DODATEK Č. 2

ke Smlouvě o dílo č. 19303/SOPK/20 ze dne 7.5.2021 (dále jen „Smlouva o dílo“)

„Opatření k ochraně mokřadních ekosystémů rybníků Loch a Velká Kamenice v CHKO Žďárské vrchy“

(DODATEK Č.1 K PD)

ZPEVNĚNÝ PŘÍSTUP

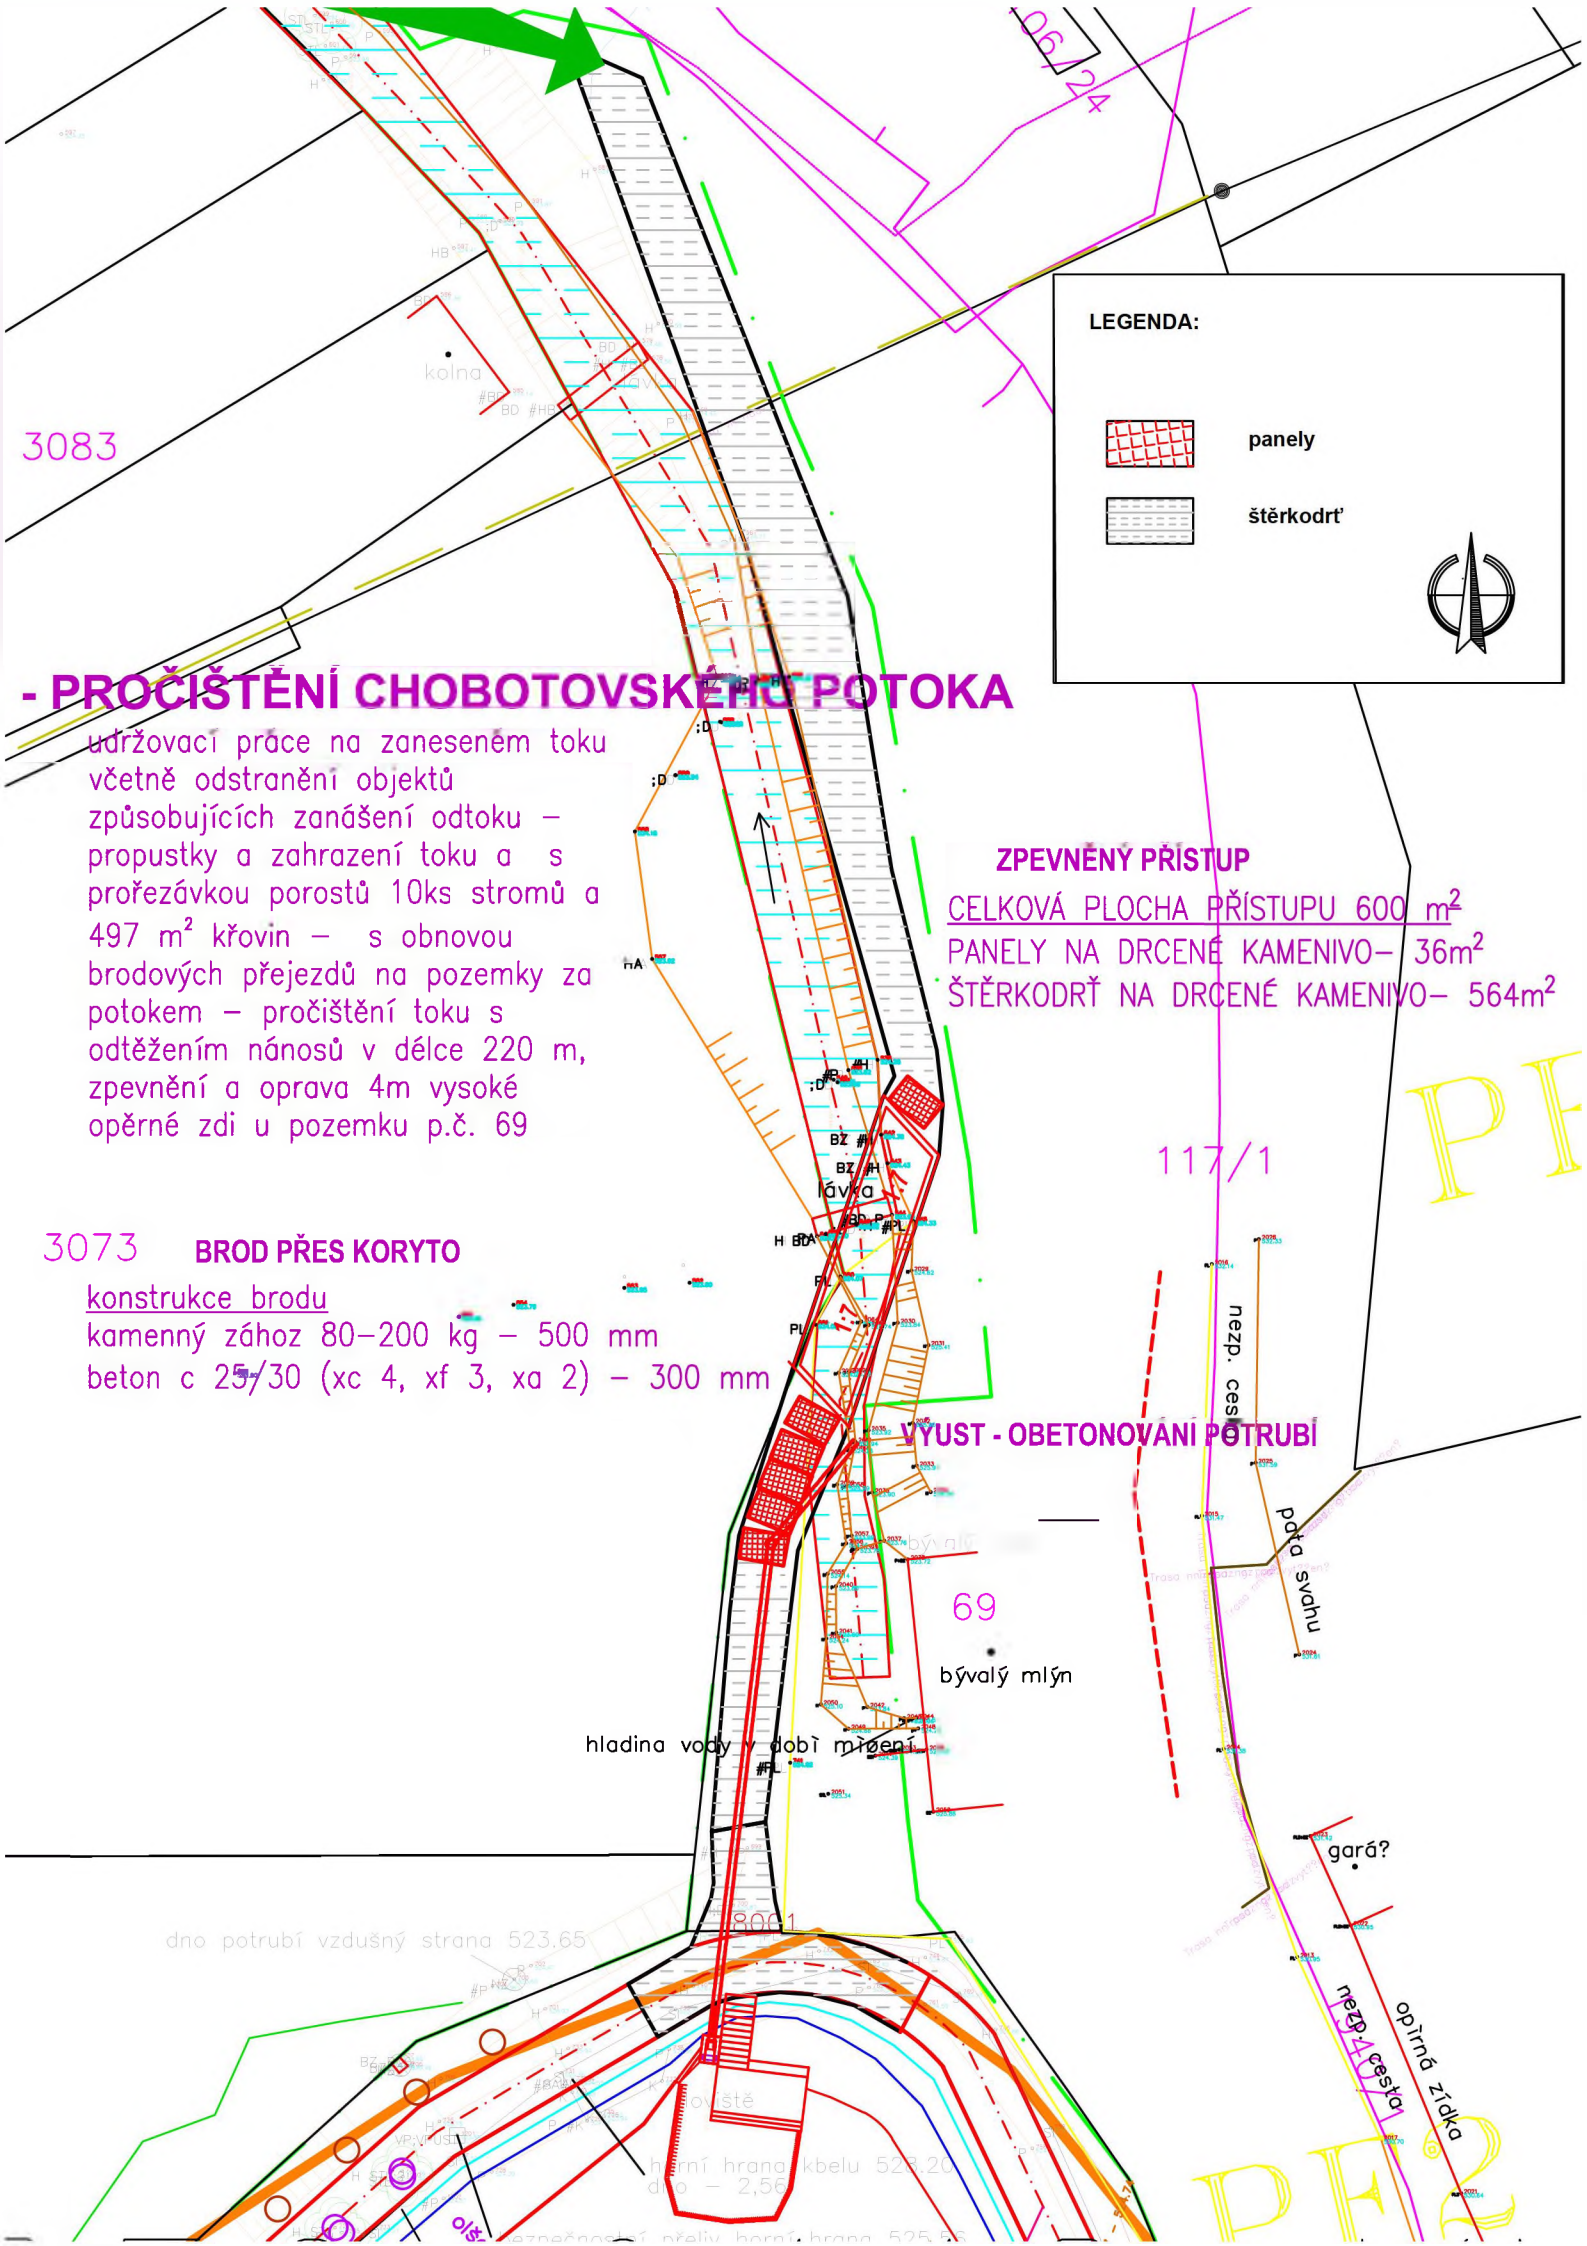
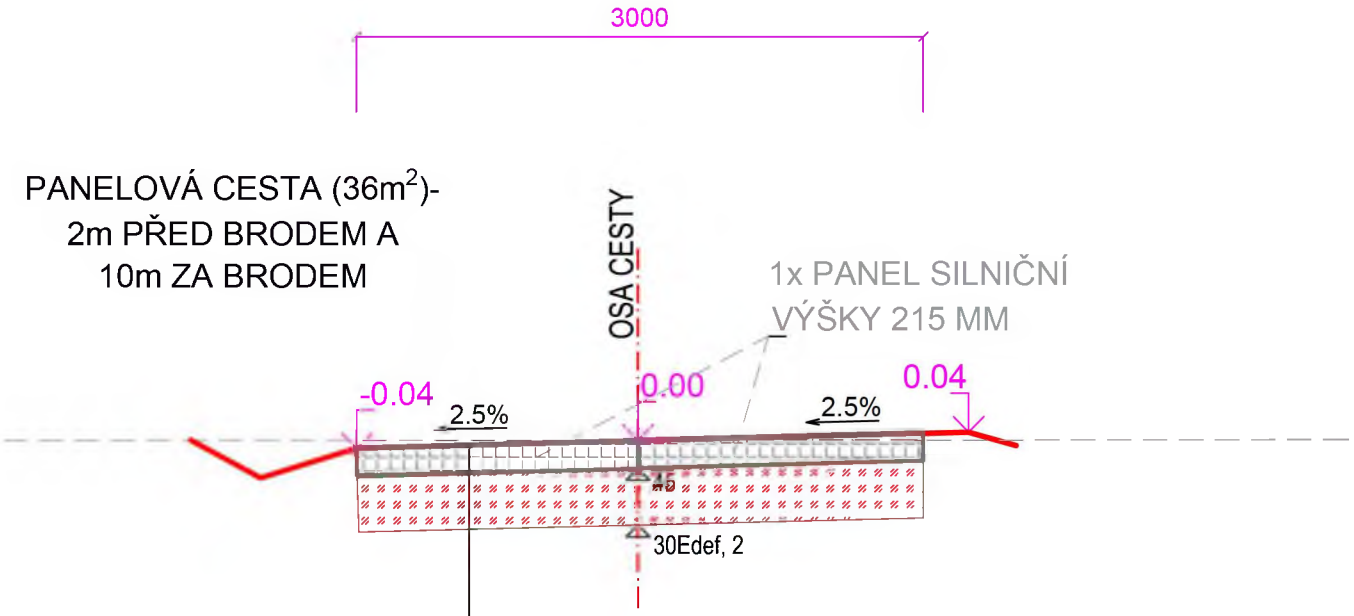
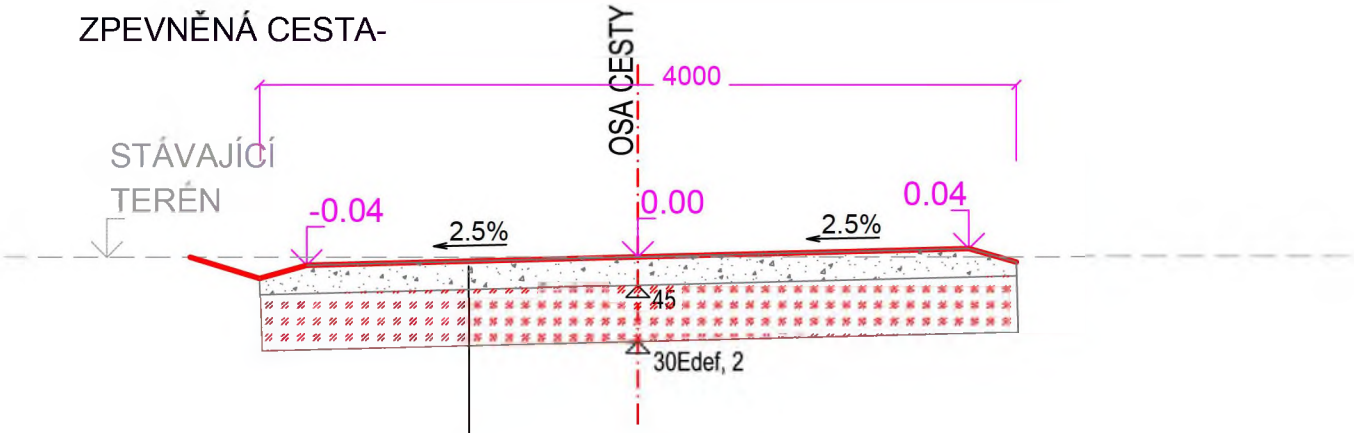
Dále byl na KD vznesen požadavek na úpravu a rozšíření přístupové cesty. V původní projektové dokumentaci bylo uvažováno, že tento přístup na hráz rybníka Loch bude zpevněn pouze na 240 m2 štěrkodrtí. Na základě požadavku je navržena úprava cesty na 600 m2 s tím, že bude provedena odkopávka do hloubky 0,45 m. Jako podklad je navrženo kamenivo drcené 32/63 v mocnosti 0,3 m jako nosná vrstva. Na tento zhutněný povrch ještě bude navíc přidána štěrkodrť v tloušťce 0,15 m o frakci 0/32. Z těchto důvodů je ze smluvního rozpočtu odečtena z SO 01.7 z dílu 5 Komunikace položka č.12 a to včetně příslušného přesunu hmot a naproti tomu připočtena nová skladba dle výkresů (Příloha č.3a a 3b_Situace a řez přístupové cesty). V místě řešeného brodu přes Chobotovský potok (místo s největším podmáčením) je navrženo zpevnění komunikace pomocí panelu silničního IZD 12/19 rozměr 300x200x21,5 cm – celkem 6 ks těchto panelů. Jejich umístění bude 2 m před brodem (1x panel) a 10 m za brodem (5x panel).
